**Verslag huishoudelijke elektrische installatie op laagspanning en zeer lage spanning****Algemeen:**

Referentie: 009-20260805-04	Datum controle: 05/08/2026
Keurder: 009

Eigenaar: Onbekend	EAN-code: 541448820062804118
Adres installatie: Nedersteenberg 12, 9300 - Aalst	Nummer teller(s): 1sag1200032154
	Distributienetbeheerder installatie: Fluvius
Datum uitvoering installatie: ☐ Vóór 01/10/1981 ☒ Tussen 01/10/1981 en 01/06/2020 ☐ Vanaf 01/06/2020	
Type: ☒ Wooneenheid ☐ Niet-huishoudelijk ☐ PV ☐ Batterij ☐ Laadpaal

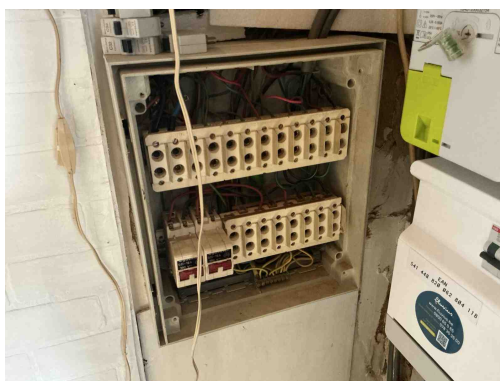
T21 - Het elektrisch materieel is niet geplaatst volgens de voorschriften van de fabrikant/ regels van goed vakmanschap . (Boek 1: 1.4.1.3)

Opmerking: Oa Ophanging vijzen niet afgedekt bord 1,2

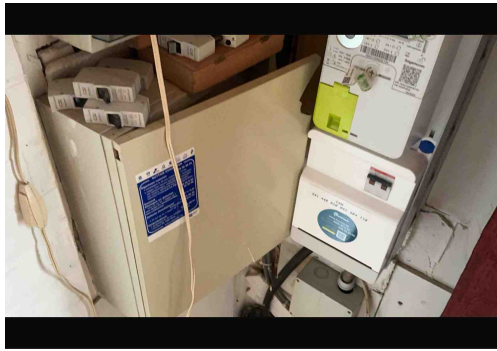
T21 - Het elektrisch materieel is niet geplaatst volgens de voorschriften van de fabrikant/ regels van goed vakmanschap . (Boek 1: 1.4.1.3)

Opmerking: Oa Ophanging vijzen niet afgedekt bord 1,2

B30 - De houder van de beveiliging in een huishoudelijke ruimte is niet voorzien van aangepaste kalibreerelementen (Boek1: 5.3.5.5).

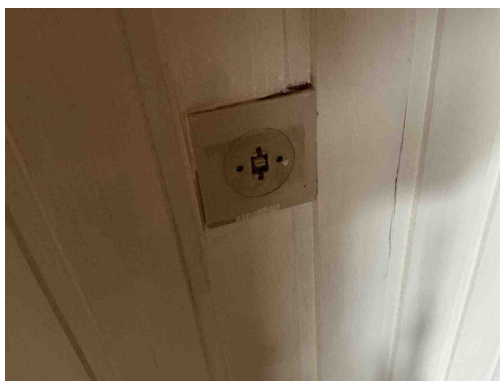
B17 - De voedingsspanning is niet op elk bord vermeld (Boek 1: 3.1.3.3).

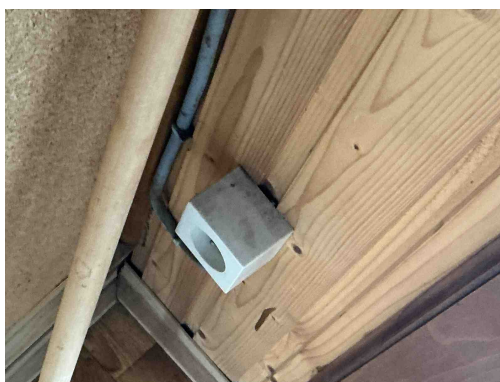
A20 - Er bevindt zich een contactdoos zonder beschermingsgeleider in de elektrische installatie. Deze is niet geplaatst achter een differentieelstroombeschermingsinrichting met grote (max. 30mA) of zeer grote (max. 10mA) gevoeligheid.

T11 - De contactdozen waarvan de toegekende stroomsterkte maximaal 16A en de toegekende spanning maximaal 250V bedraagt en niet bedoeld zijn voor de voeding van een of meerdere verbruikstoestellen voor een specifiek doel en niet geplaatst zijn in of op schakel- en verdeelborden, beschikken niet of IPXX-D (incl. gemeenschappelijke delen residentieel geheel) (Boek 1: 4.2.2.3/5.3.5.2).

T23 - Het elektrisch materiaal is beschadigd. (Boek 1: 1.4.1.3).

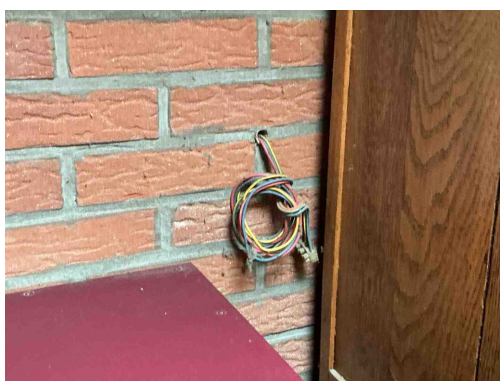
T13 - Opbouwcontactdozen en/of -schakelaars zonder achterplaatje mogen niet rechtstreeks op een brandbare ondergrond bevestigd worden (Boek 1: 4.3.3.5).

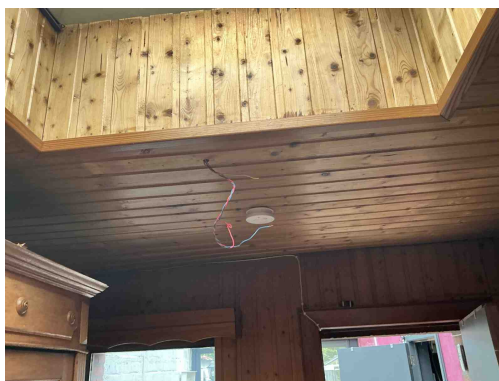
C21 - Het gebruik van geleiders van het type VOB, zonder bijkomende afscherming is niet toegestaan (Boek 1: 5.2.9.6).

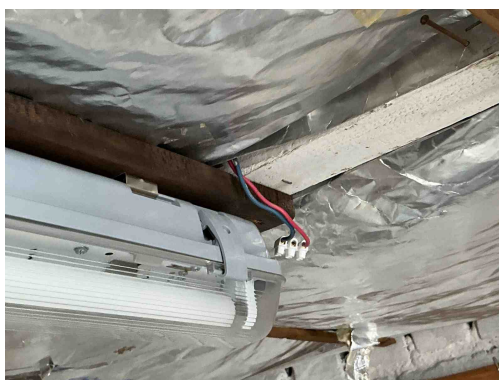
C21 - Het gebruik van geleiders van het type VOB, zonder bijkomende afscherming is niet toegestaan (Boek 1: 5.2.9.6).

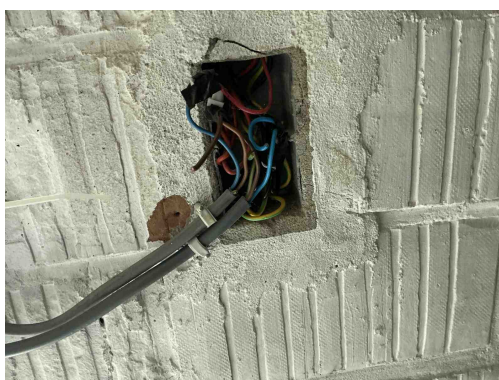
C21 - Het gebruik van geleiders van het type VOB, zonder bijkomende afscherming is niet toegestaan (Boek 1: 5.2.9.6).

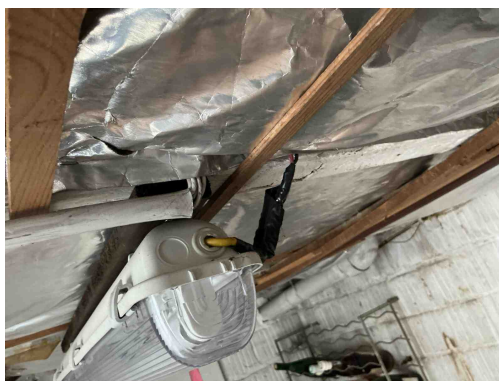
C21 - Het gebruik van geleiders van het type VOB, zonder bijkomende afscherming is niet toegestaan (Boek 1: 5.2.9.6).

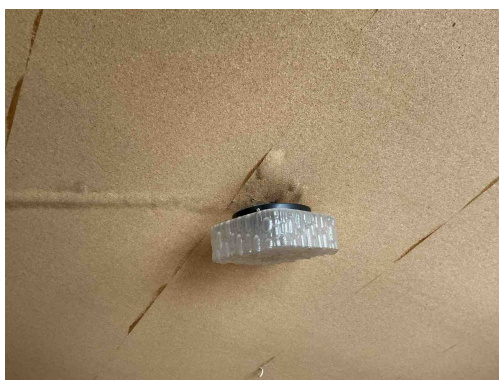
C26 - De verbindingen zijn niet gebeurd in borden, in aftakdozen, aan de klemmen van contactdozen, schakelaars of in de verlichtingstoestellen (Boek 1: 5.2.6.1).

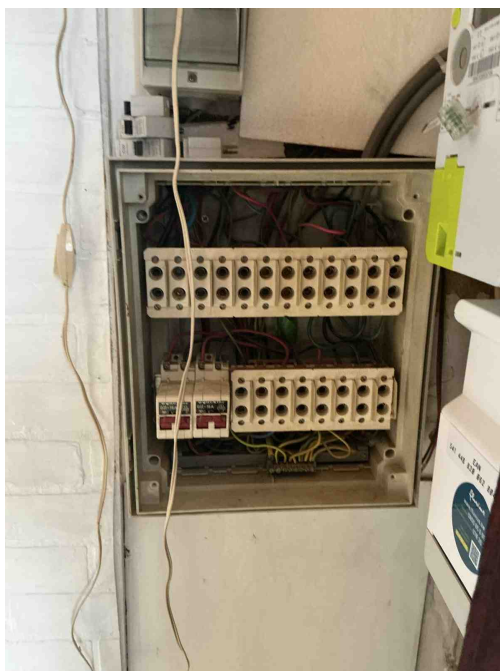
Lamp niet degelijk bevestigd
